## Protokoll der Ergebniskonferenz zur Sanierung Kronenplatz und Grünanlage Schulgasse

12. September 2023, 18.30 – 19.30 Uhr im Primarschulhaus Kleinhüningen

#### Gruppe B

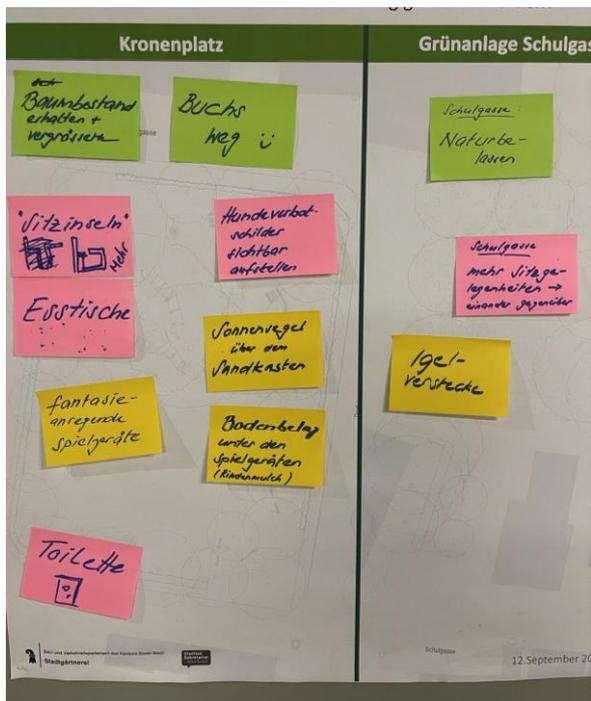
- Erhalt und Ausweitung Baumbestand
- Buchs weg

- naturbelassener Ort

- „Sitzinseln“ mit Esstischen fehlen
- öffentliches WC in der Nähe (das nächste ist erst bei der Tramstation Kleinhüningen)
- sichtbares Hundeverbotsschild

- gegenüberliegende und mobile Sitzmöglichkeiten

- weicher Bodenbelag unter den Spielgeräten
- fantasieanregende Spielgeräte

#### Gruppe C

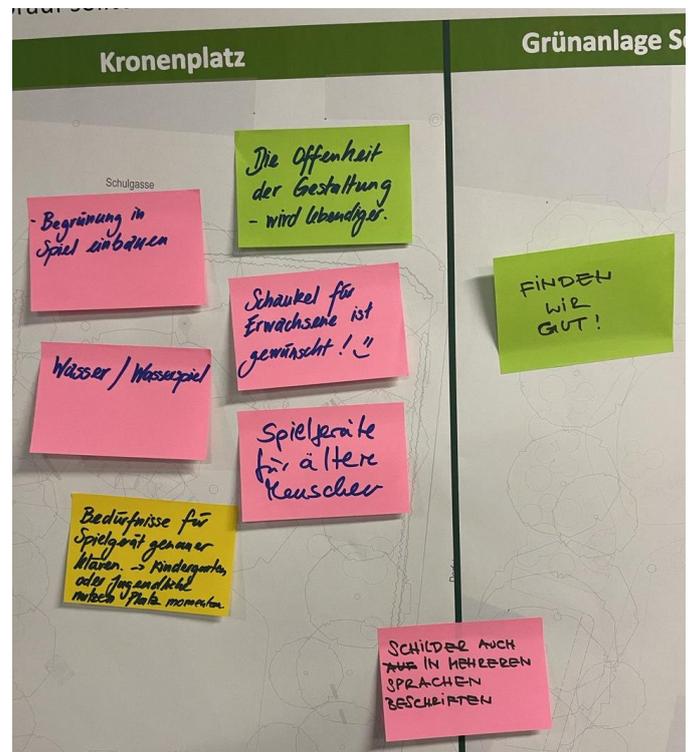
- offener und lebendiger als jetzt

- finden wir alles gut

- mehrsprachige Beschilderung

- Wasserspielplatz, weil der Brunnen jetzt zu klein ist
- Spielgeräte für ältere Menschen -> Training
- Schaukel für Erwachsene

- aktuelle Nutzung: entweder Kleinkinder oder Jugendliche -> vorgeschlagenes Spielgerät ist aber eher für ältere Kinder
